# 呼子大橋

## 【直轄診断報告書】

平成28年3月

国土交通省 九州地方整備局  
九州地整道路メンテナンス技術集団

4.1.1 斜材ケーブル制振装置

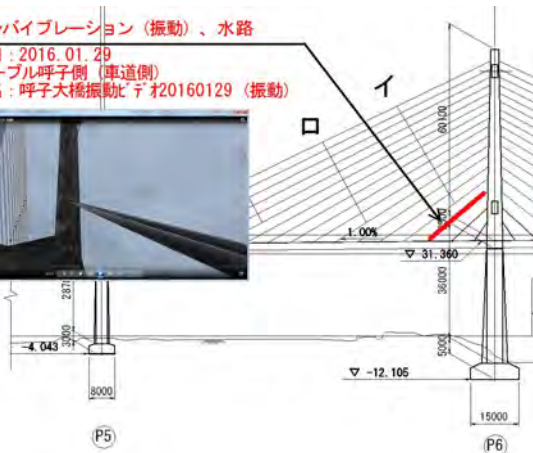
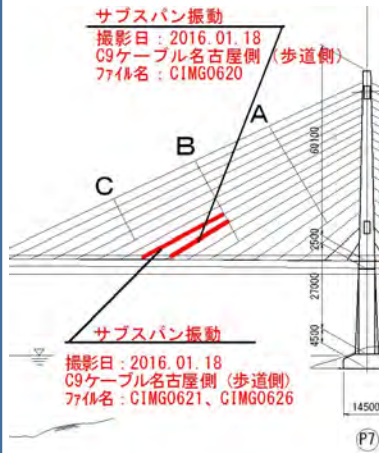
対象部位 構造概要	斜材ケーブル制振装置 制振ワイヤ	
対象位置図		
損傷状況	構造概要	
<p>(1)現在、3箇所で制振ワイヤの破断が認められる。(写真①、③、⑤) このうち、①と③は、中間部クランプのロールグリップの上方部分で破断が生じ、⑤は、下端部付近のターンバックル部で破断が生じている。また、ゆるみが生じていたターンバックルと同一のワイヤの一連では、破断が生じない。 ①は、平成22年に取替え工事を行ったワイヤである。ただし、H21の記録によると、このときは、その上下で破断はあるものの、同じ箇所は破断していないことが認められる。③は取替え時期が不明である(少なくとも、H22及びH26では取替えが行われていないとの記録がある)</p>		
①P6終点側上段0111と0112の間	②P6終点側上段0111と0112の間	③P7起点側下段0122と0123の間
<p>・制振ワイヤの破断している。写真右はH21の状況であるが、この時は、その上下で破断はあるものの、同じ箇所は破断していない。</p>	<p>①の近景</p>	<p>・制振ワイヤが破断している。</p>
④P7起点側下段0122と0123の間	⑤P6終点側下段0112と0113の間	⑥P6終点側下段0112と0113の間
<p>・③の近景</p>	<p>・制振ワイヤのゆるみが発生している。</p>	<p>・⑥の近景。右上の写真は、強風時(1/18～19:風速20m/s以上確認)の期間で破断を確認した。</p>

(1)直轄診断の現地調査において、斜材ケーブルの振動が確認された。ひとつは、降雨の条件下で発生するレインバイブレーションの可能性が強く疑われる。また、降雨のない条件においても、一部のケーブルで制振装置部を節とする振動（サブスパン振動）が生じていることが確認された。過去取替え工事の経緯から見ると、制振ワイヤの破断した経緯があり、制振ワイヤの風による振動に対する影響である可能性が高い。なお、レインバイブレーションは、制振ワイヤがない位置で発生していた。

(1)風による斜材ケーブルの振動が高頻度に発生しており、現在の制振対策は十分な抑制が期待出来ないといえる。塔柱、主桁には斜材ケーブルの振動によって進展する可能性の疑われる多数のひびわれがみられるとともに、斜材ケーブルの振動による干渉が疑われる塔側斜材ケーブル定着部開口の金物の破損、桁の変動に起因するとみられる防護柵のボルトのゆるみなど、斜材ケーブルの振動に起因する可能性が強く疑われる顕著な変状も発生しており、本橋の健全性および耐久性の確保のためには、斜材ケーブルの振動の原因とその影響範囲を特定した上で、斜材ケーブルの振動が確実に抑制出来る対策を講じる必要がある。

(1)本橋の健全性および耐久性の確保のためには、斜材ケーブルの振動の原因とその影響範囲を特定した上で、斜材ケーブルの振動が確実に抑制出来る対策を講じるべきである。なお、対策検討においては、新たな損傷の発生防止のみならず既存損傷の拡大が確実に阻止出来る信頼性の高い対策となるよう検討することが望ましい。

# ケーブル振動撮影位置図

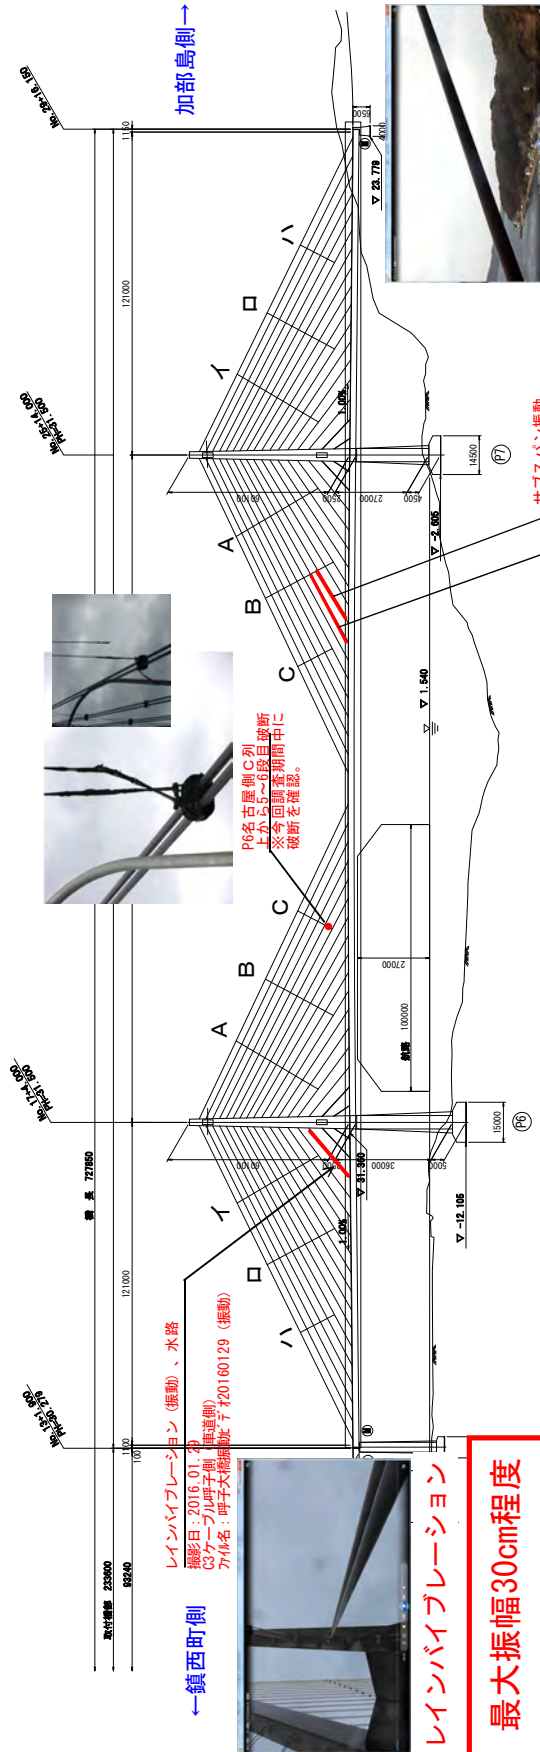
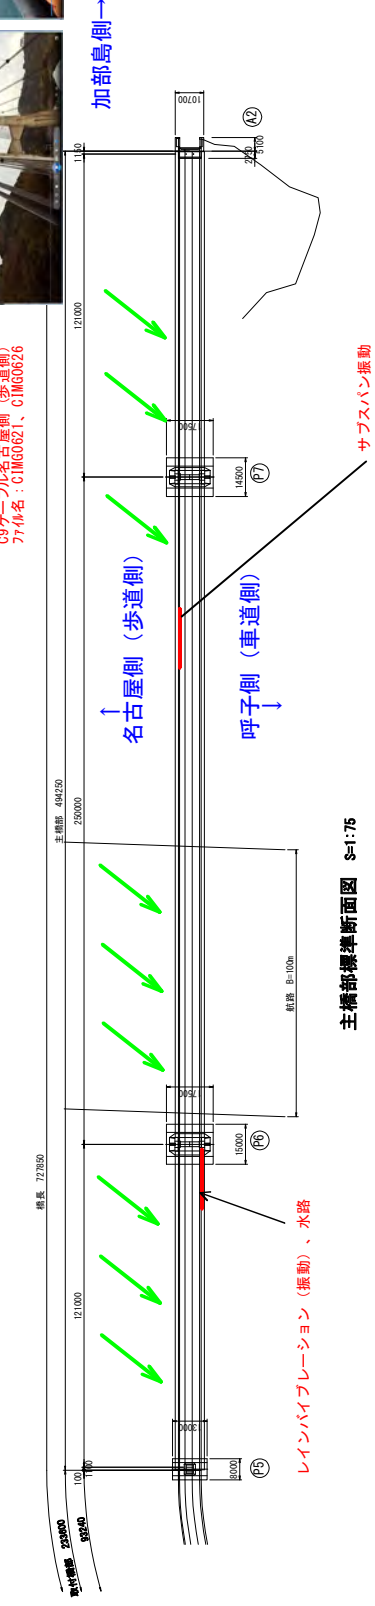
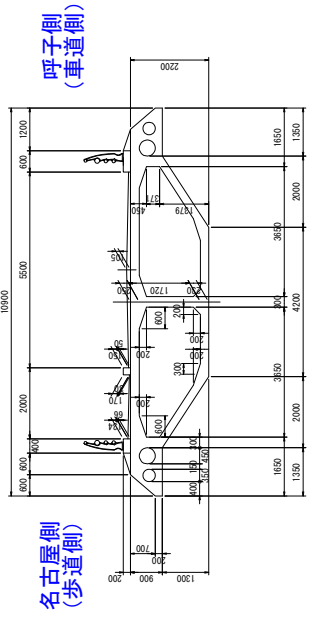
現地調査時に確認されたケーブル振動

最大振幅30cm程度

最大振幅10cm程度

立地条件、環境条件(風による影響)

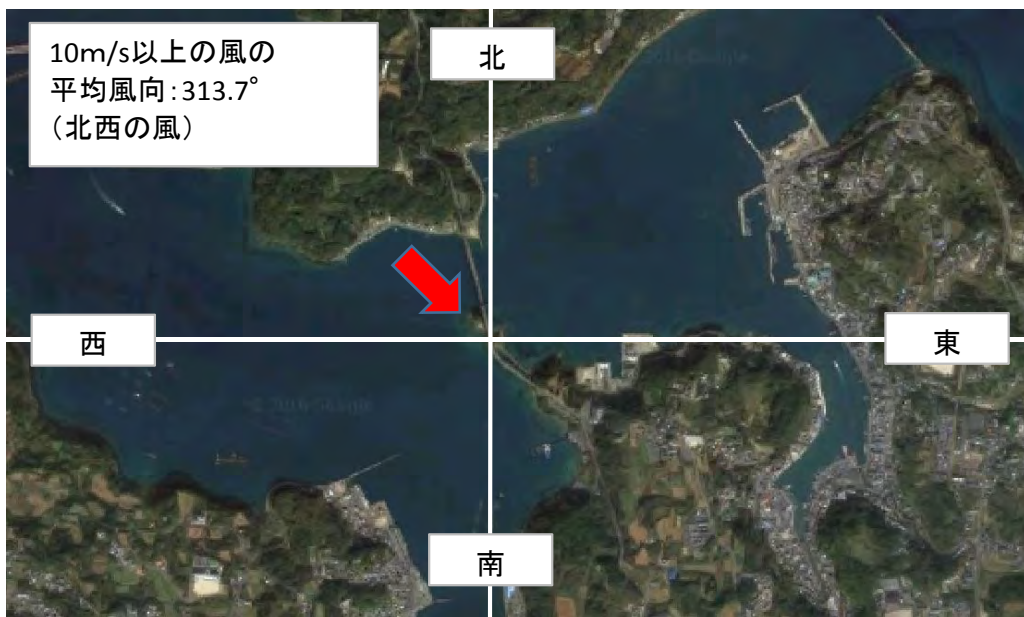
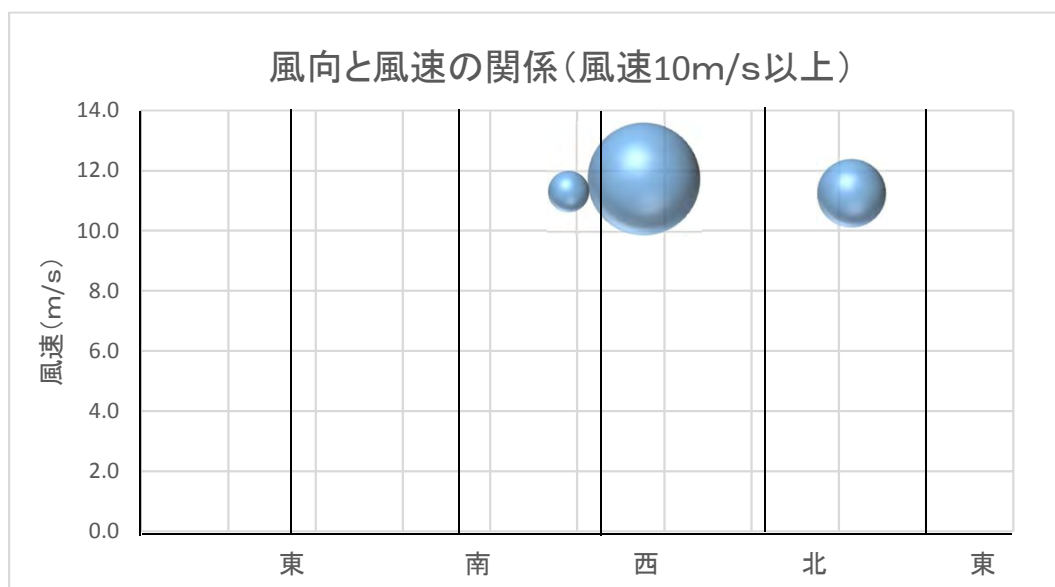
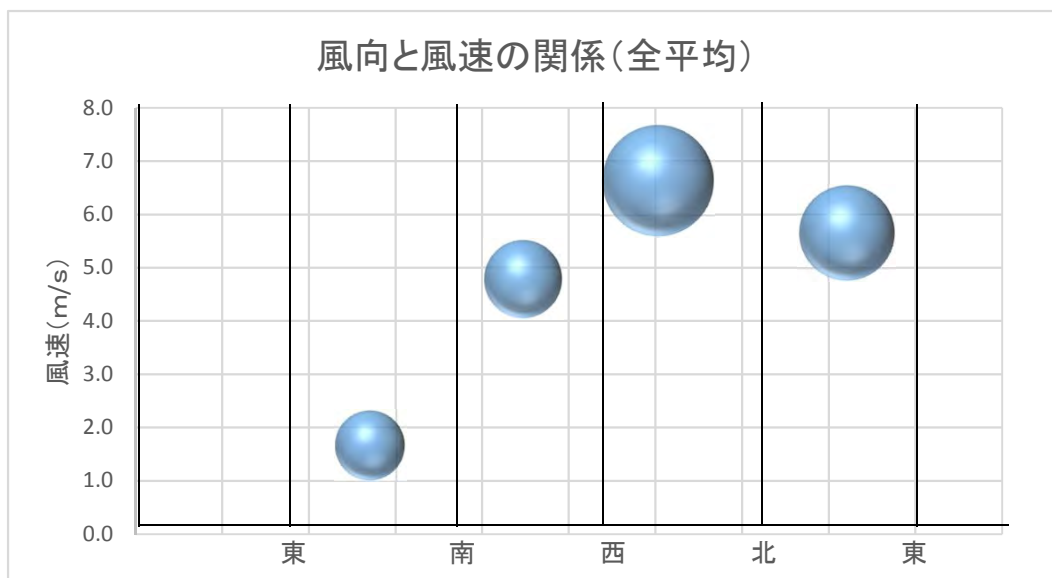
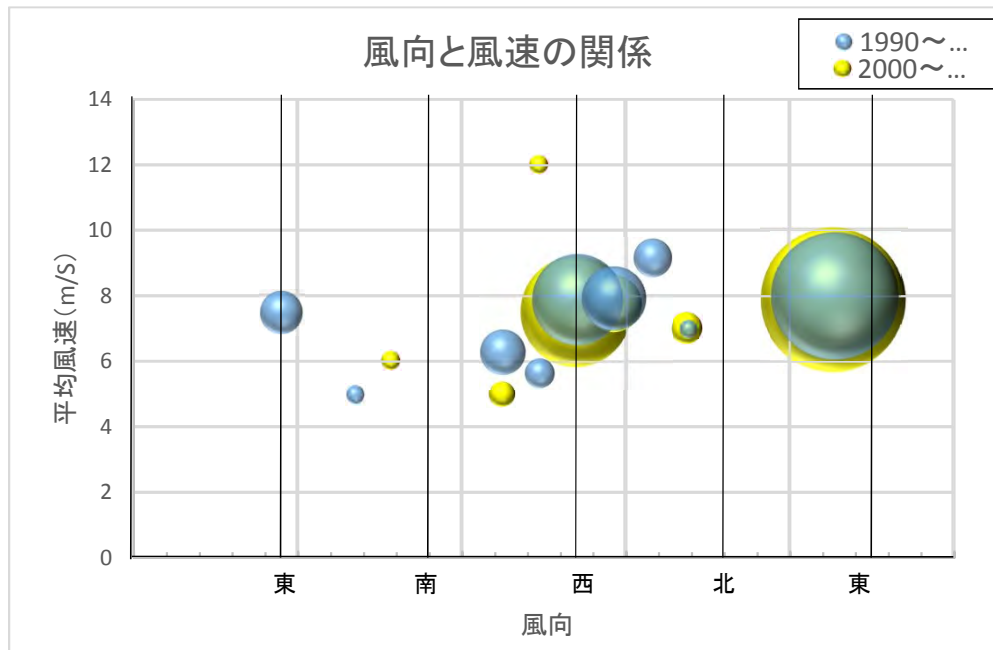
風速10m/sを超える風と抽出した場合、北西の風が支配的となっている。

最も影響のある風は、西側からの風であることがわかる。

完成後から、風の影響を受けていた  
年間を通すと、西側からの風のほかに東側の風も多く発生

# 橋梁付属物の損傷傾向からの考察

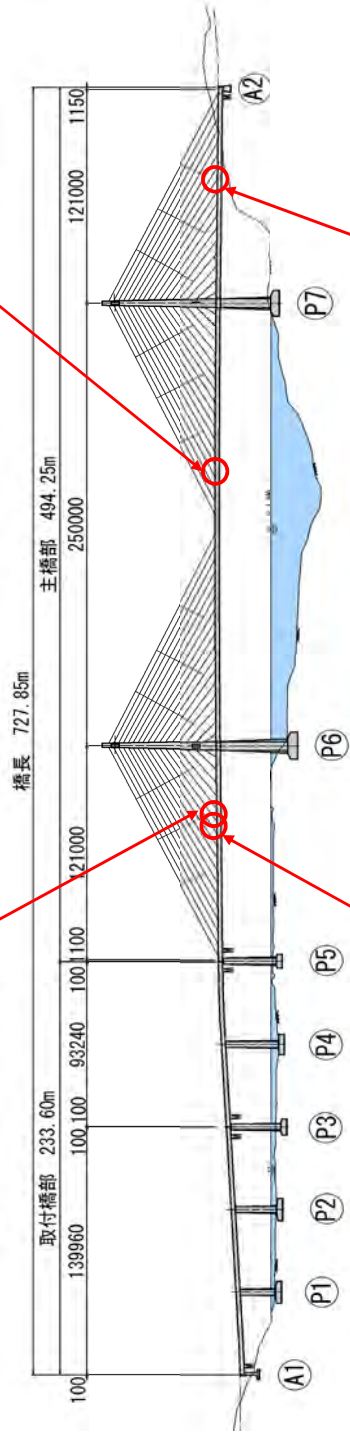
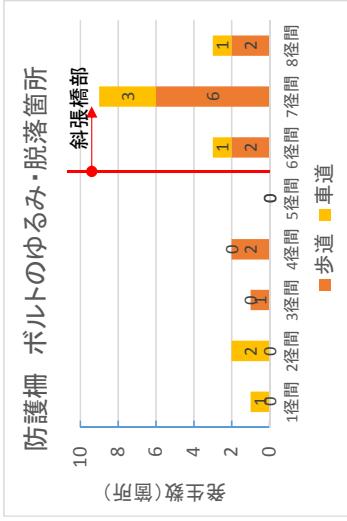
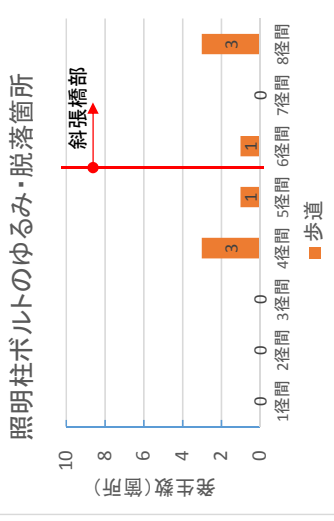
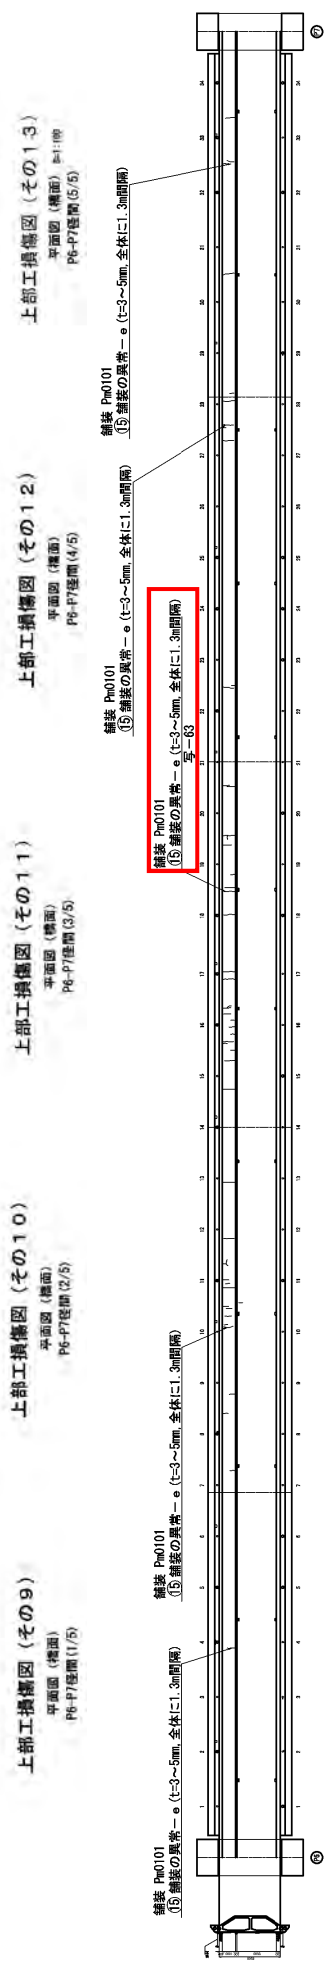
舗装の規則的なひびわれ発生状況

4.1.2 主桁  
(1) 桁内部

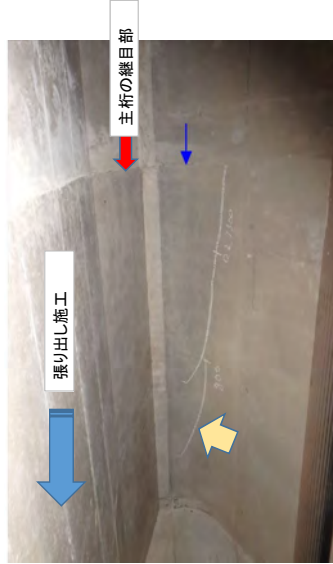
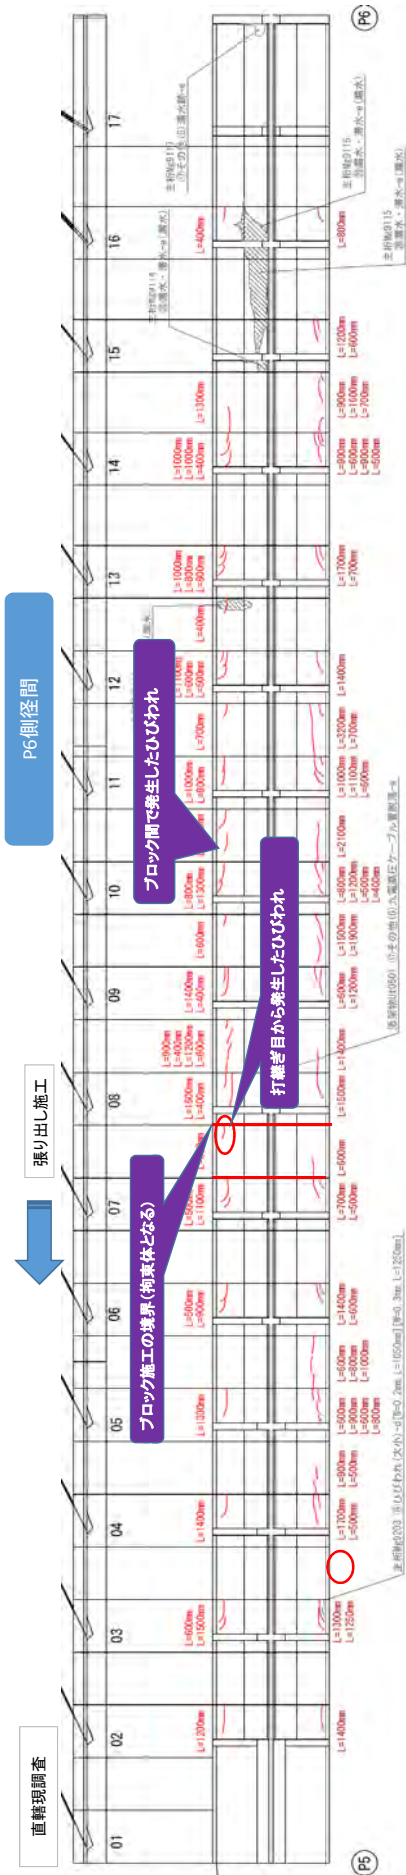
対象部位 構造概要	主桁	桁内部
PC斜張橋		
対象位置図		
損傷状況	構造概要	
<p>(1) 桁内面側のウェブにひびわれが認められる。ひびわれは、各張出し施工ブロックの鉛直打ち継目部付近に認められ、ひびわれ形状は、水平にはいり、途中から斜め上方に伸びている。(写真①、②) ひびわれ幅は0.1~0.2mm程度、長さ1.0m程度、遊離石灰は認められない。</p> <p>(2) 横桁ダイアフラム開口部にひびわれが認められる。(写真③、④) ひびわれ幅は0.05mm程度、長さ0.15m程度、遊離石灰は認められない。</p> <p>(3) 照明柱水抜きパイプが設置された上床版下面ハンチ部に漏水が認められる。(写真⑤、⑥)</p>		
①主桁ウェブ9110	②主桁ウェブ9111	③横桁
<ul style="list-style-type: none"> <li>主桁ウェブ 6径間歩道側(C10-11間)</li> <li>ひびわれ W=0.2mm L=1.3m</li> </ul>	<ul style="list-style-type: none"> <li>主桁ウェブ 8径間車道側(C10-11間)</li> <li>ひびわれ W=0.1mm L=0.4m</li> </ul>	<ul style="list-style-type: none"> <li>横桁 6径間歩道側(C4)</li> <li>ダイアフラム開口部にひびわれ W=0.05mm L=0.15m</li> </ul>
④横桁	⑤主桁ウェブ9114	⑥主桁ウェブ9114
<ul style="list-style-type: none"> <li>横桁 7径間車道側(C16)</li> <li>ダイアフラム開口部にひびわれ W=0.05mm L=0.15m</li> </ul>	<ul style="list-style-type: none"> <li>8径間 歩道側(C13-14間)</li> <li>照明柱水抜きパイプからの漏水</li> </ul>	<ul style="list-style-type: none"> <li>⑤の拡大写真</li> <li>錆まじりの漏水。</li> </ul>

考えられる損傷要因			
(1)主桁ウェブのひび割れ		(2)横桁のひび割れ	
ひびわれ(写①、②)	要因	ひびわれ(写③、④)	原因
・プレストレスの低下	-	・プレストレスの低下	-
・局部応力の集中	●	・局部応力の集中	●
・締固め不足	-	・締固め不足	-
・養生の不良	-	・養生の不良	-
・乾燥収縮	-	・乾燥収縮	-
・温度応力(外部拘束)	●	・温度応力(外部拘束)	-
・外力の作用(ケーブル振動)	●	・外力の作用(ケーブル振動)	●
・コンクリートの塩害	-	・コンクリートの塩害	-
・コンクリートのASR	-	・コンクリートのASR	-
・コンクリートの中性化	-	・コンクリートの中性化	-
損傷原因の推定			
<p>(1) ひびわれは、施工ブロックの鉛直打継ぎ目部を起点としていることから、材齢差による外部拘束の影響を受けた収縮ひびわれである可能性が考えられるが、ケーブル定着をなす横桁ダイアフラム間で発生していることから、斜材ケーブルの振動の影響が疑われる。ひびわれを生じさせる要因について、次頁で整理する。</p> <p>(2) 下床版に配置した横締めケーブルのプレストレスが過大となり、開口部の断面変化部にひびわれが生じた可能性が考えられる。一方で、横桁には、斜材ケーブルによる外力が作用しており、振動の影響によりひびわれが生じた可能性が考えられる。</p> <p>(3) 照明柱のプルボックスに浸入した水が排水管をとおり、箱桁内に浸入したと認められる。錆は埋設プルボックス(溶融亜鉛めっき鋼板)の腐食である可能性が高い。</p>			
耐荷性能の評価			
<p>(1) 本橋では、風による斜材ケーブルの振動が高頻度に発生しており、現在の制振対策は十分な抑制が期待出来ないといえる。このことから、本橋の健全性および耐久性の確保のためには、斜材ケーブルの振動の原因とその影響範囲を特定した上で、斜材ケーブルの振動が確実に抑制出来る対策を講じる必要がある。</p> <p>(2) 局部的なひびわれであり、横桁全体の耐荷性には影響しない可能性が高い。ただし、ひびわれが上床版に進展した場合、上床版の耐荷性に影響が生じる可能性が考えられる。</p> <p>(3) 漏水により、箱桁内に溜水が生じた場合、死荷重の増加や他の損傷を助長する可能性があるが、漏水量も少なく、橋梁の耐荷性への影響はない可能性が高い。</p>

損傷の進行性と不確実性			
<p>(1)(2) 当該立地環境より、風による斜材ケーブルの振動が頻繁に発生することから、ひびわれについても進展する可能性が考えられる。</p> <p>(3) プルボックスからの水の侵入を止めない限り、漏水は継続する。</p>			
健全性の評価と対策方針			
<p>(1)(2) 風による斜材ケーブルの振動と主桁のひびわれ発生の因果関係の究明結果により、当該部位の補強等の追加の対策を併用する必要性も考えられるため、対策にあたってはこのことに配慮するのがよい。</p> <p>(3) 他部材(添架管の腐食等)の損傷を助長することから、予防保全的に対策を行うのがよい。対策としては、埋設型プルボックスの改良を行い、箱内への導水をやめるのがよい。</p>			
その他留意事項

## 主塔部のひびわれについて

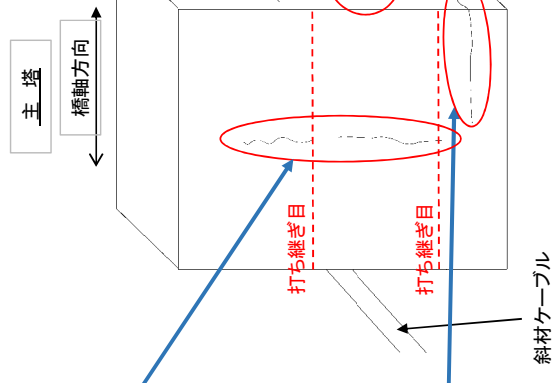
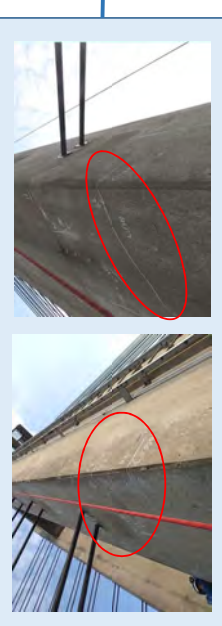
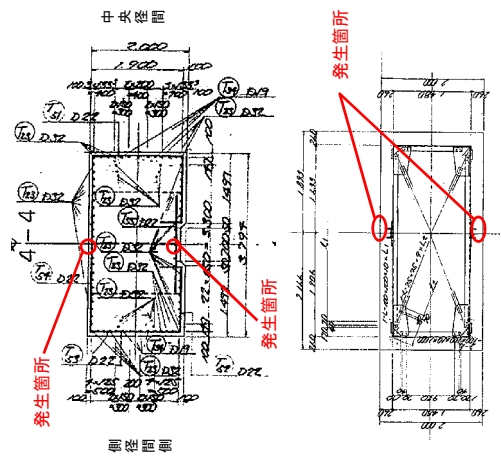
調査結果より、主塔部で確認されているひびわれには、下図に示すとおり、大きく4つの傾向が見られることがわかった。

- ① 斜材ケーブル定着部背面側の後打ちコンクリート部のひびわれ
- ② 正面、側面の両面に発生している網目状のひびわれ
- ③ 主塔側面の鉛直方向に伸びるひびわれ
- ④ 主塔角部の水平方向に伸びるひびわれ

- ① 斜材ケーブル定着部背面側の後打ちコンクリート部のひびわれ
    - ・補修跡も見られたことから、後打ちコンクリートの施工時のドライアウトによる継ぎ不良、後打ちコンクリートの収縮による肌離れが推測される。
    - ・損傷箇所は、ケーブルの定着部であることから、ケーブル振動の影響を受けた可能性も否定できない。

- ② 正面、側面の両面に発生している網目状のひびわれ
    - ・ひびわれからの白色の析出物の発生や茶褐色を呈した状況からASRIによるひびわれが推測される。
    - ・主塔は、斜材ケーブルのプレストレスにより軸力が導入されている。通常、一方向にプレストレスが導入された部材では、ひびわれ発生形状がプレストレスと同じ方向の一方向に発生するが、ひびわれが発生している角部は、斜材ケーブルの軸線から離れているため、プレストレスによる応力が小さくなっている可能性がある。

- ③ 主塔側面の鉛直方向に伸びるひびわれ
    - ・ひびわれが、主塔の矩形断面の長辺側の打継ぎ目を起点として発生していることから、施工時の影響として、リフトアップ時に先行して施工されたブロックに対して、後から施工したコンクリートが拘束の影響を受けて発生した可能性が考えられる。
    - ・主塔のケーブルが定着された面ではなく、主塔の側面側に発生したひびわれであることから、ケーブル振動による影響の可能性は小さいと考える。

- ④ 主塔角部の水平方向に伸びるひびわれ
    - ・施工時の影響として、水平打継ぎ目以外の箇所でも発生しており、マスコンの温度応力による内部拘束による影響の可能性はある。
    - ・ケーブルの定着部付近は、プレストレスにより導入した応力によりひびわれが発生しにくい状況と推察されるが、角部は、斜材ケーブルの軸線から離れているため、プレストレスによる応力が小さくなっている可能性がある。このため、ケーブル振動の影響を受けて、角部でひびわれが発生した可能性も否定できない。
